Ref : JJ2204002

Objet : enquête publique du projet de Parc éolien de Loisy sur Marne

Ayant pris connaissance du dossier d'étude d'impact du projet éolien et solaire de la Haute Voie, notre association souhaite intervenir à ce sujet.

Figure 1 : Situation du projet par rapport aux couloirs de migration et au contexte éolien

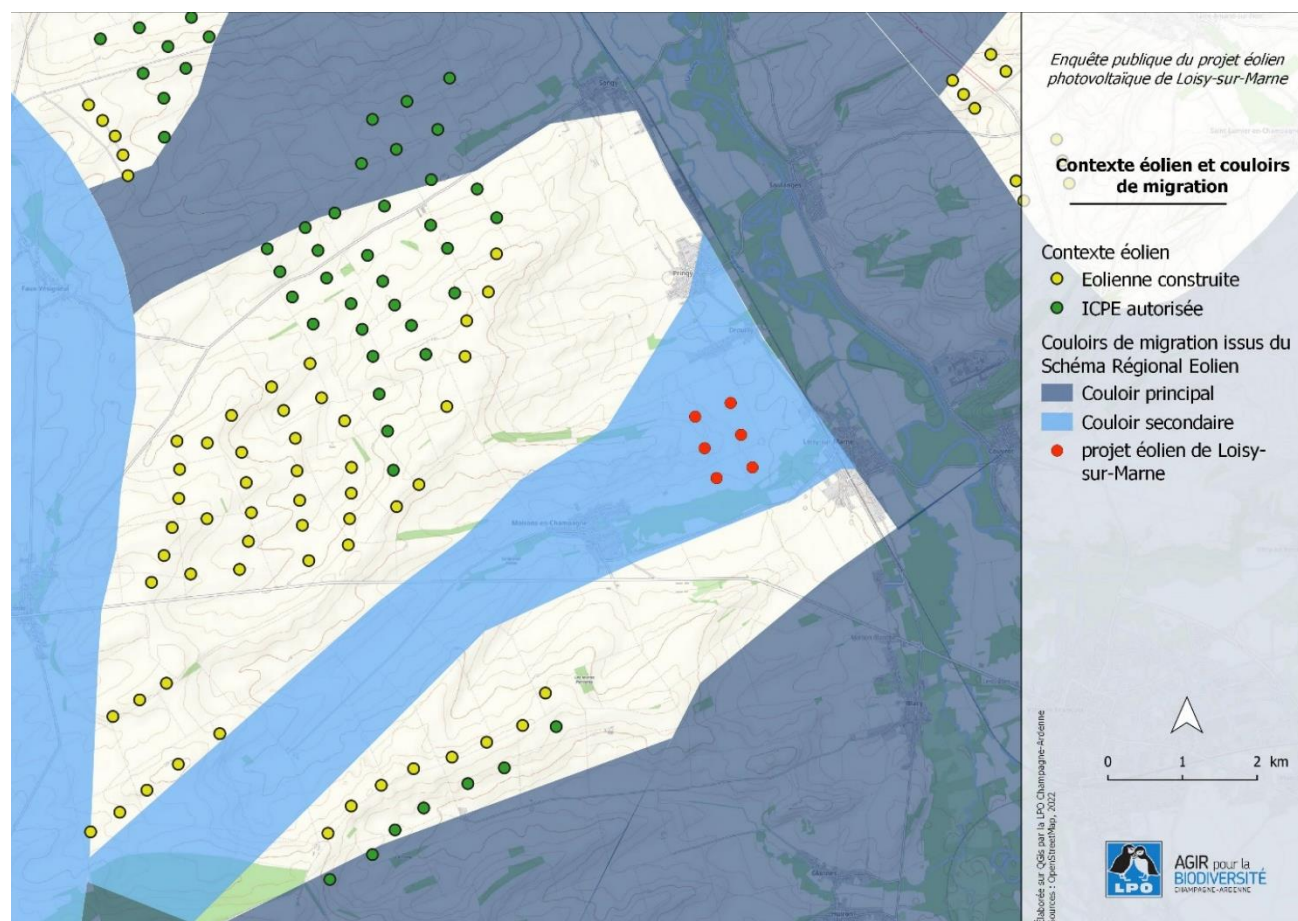
A la lecture des différents documents disponibles sur le site Internet de la préfecture de la Marne, il apparait que le pétitionnaire ne tient pas compte dans son schéma d'implantation de l'existence du couloir de migration reliant la vallée de la Marne à la Forêt de Vauhalaise ; l'ensemble du projet se trouve entièrement dans son emprise (fig. 1). Ce couloir a été défini grâce à des suivis de terrain menés par la LPO et organisés pour des études d'impact d'autres projets éoliens (parcs éoliens de l'Orme Champagne, des Perrières et de la Côte Belvat).

Au sein du couloir de migration, les oiseaux sont canalisés par le corridor boisé qui suit le ruisseau allant de Maisons-en-Champagne à Loisy-sur-Marne ainsi que par le bois de *La Garenne des Buis*, au nord de Maisons-en-Champagne ; à l'autre extrémité, ils sont attirés par la Forêt de la Vauhalaise. Le couloir de migration, actuellement préservé d'éoliennes, conserve sa fonctionnalité. Les 6 éoliennes du projet se répartissent en 2 lignes de 3 mâts, positionnés perpendiculairement à l'axe de migration. Elles vont donc provoquer un effet barrière fort qui perturbera les migrateurs et les contraindra à des contournements. La LPO Champagne-Ardenne recommande d'éviter toute implantation d'éoliennes dans l'emprise du couloir pour ne pas rendre caduque son rôle d'échappatoire dans le contexte déjà bien saturé.
